INSTITUTO NACIONAL DE VÍAS PROCESO MISIONAL EJECUCIÓN DE PROYECTOS DE INFRAESTRUCTURA DE TRANSPORTE MANUAL DE INTERVENTORÍA OBRA PÚBLICA LISTA DE CHEQUEO INFORME MENSUAL DE INTERVENTORÍA	CÓDIGO	MEPI-MN1-IN-15-FR-1
		VERSIÓN	1
		PÁGINA

Contrato de Obra No. MP-LP-005-2022 **Contratista:** CONSORCIO PAVIMENTO PIVIJAY

Contrato de Interventoría No. 976-2022 **Interventoría:** CONSORCIO INTERVENTORES VIALES

INFORME MENSUAL No. 8 **MES O PERIODO:** JUNIO DEL 2023

Figura 5-3 Estructura pavimento rígido – Metodología AASHTO, CBR 7.8%

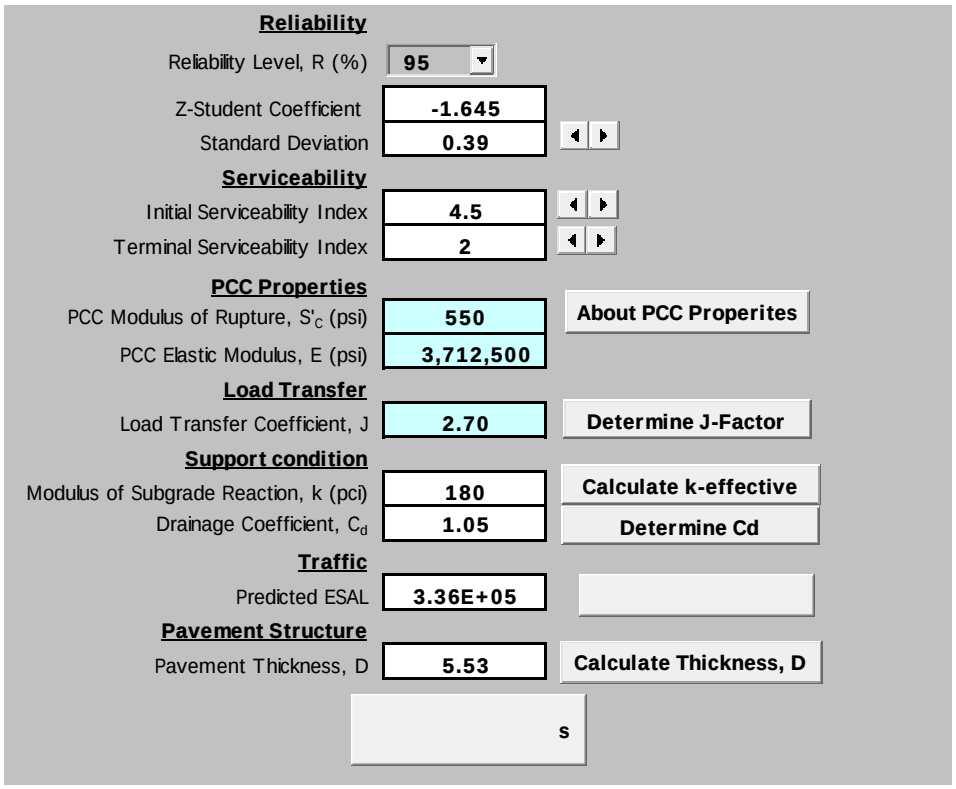
Comentario: Ajustar los parámetros detallados en el comentario del Numeral 5.8.1, sin embargo, con los ajustes realizados el espesor mínimo de losa es 14 cm.

Figura 5-4 Estructura pavimento rígido para la vía – Metodología invias, CBR 7.8%

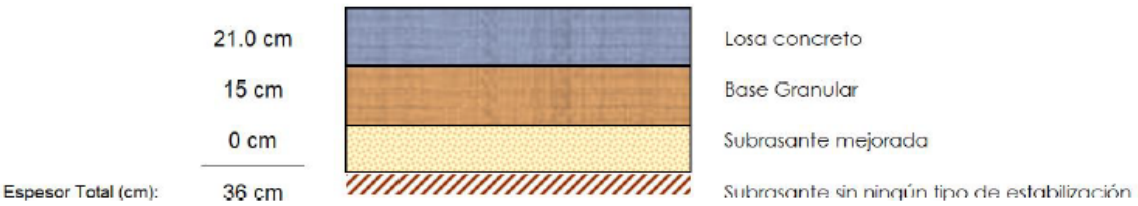
Comentario: Se comparte la estructura obtenida mediante la metodología INVIAS

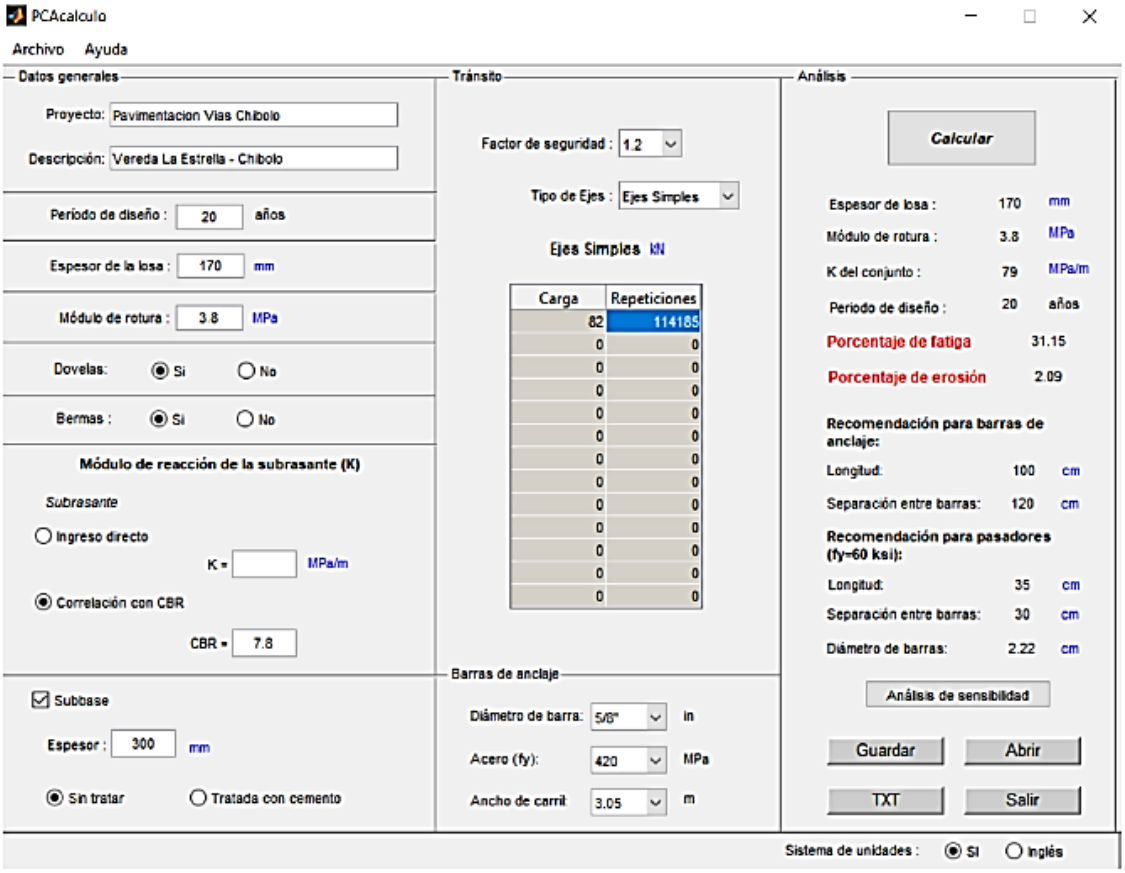
Comentario: Por otra parte, la composición vehicular tiene buses, camiones C2P y C2G, por lo que se deben ingresar al programa las cargas por ejes simples, tándem, el valor de 114.185 repeticiones no se sustenta en el informe.
